## 改善箇所説明図

## 改善の内容

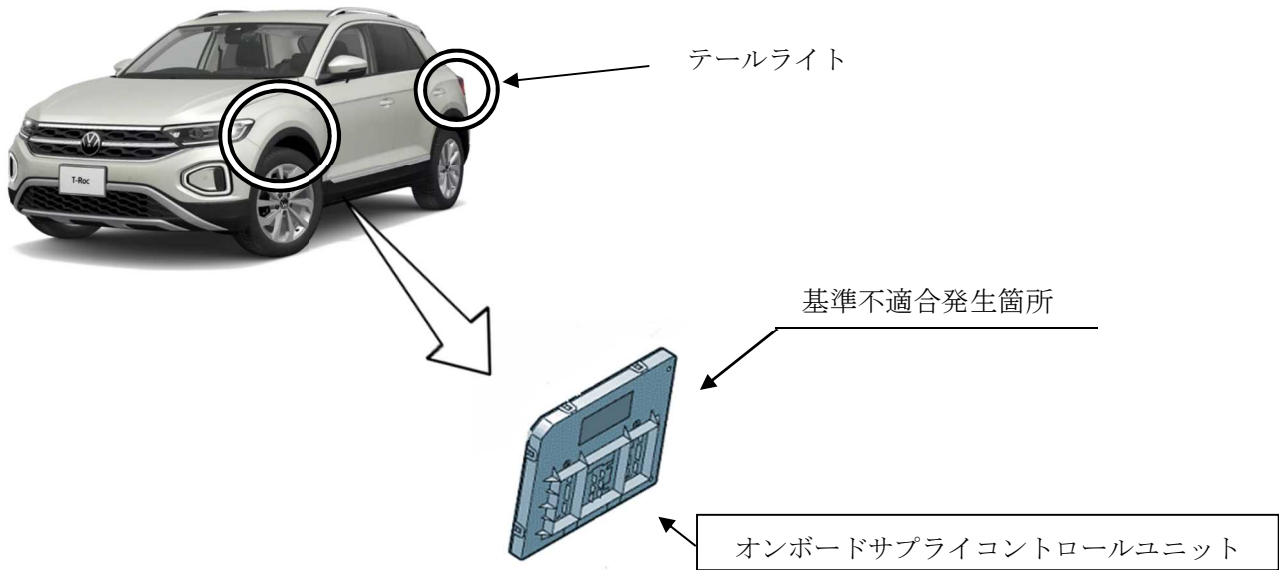
注：□ は、プログラムを書き換える部品を示す。

テールライトにおいて、車両の解錠又は施錠と連動し、尾灯の光度が順に変化しながら点灯するアンサーバック機能を有するものがある。しかし、この点灯プログラムが不適切なため、一連の作動時間が長くなり、保安基準に適合しない。

全車両、オンボードサプライコントロールユニットを尾灯が順に光度変化しない対策プログラムに書き換える。
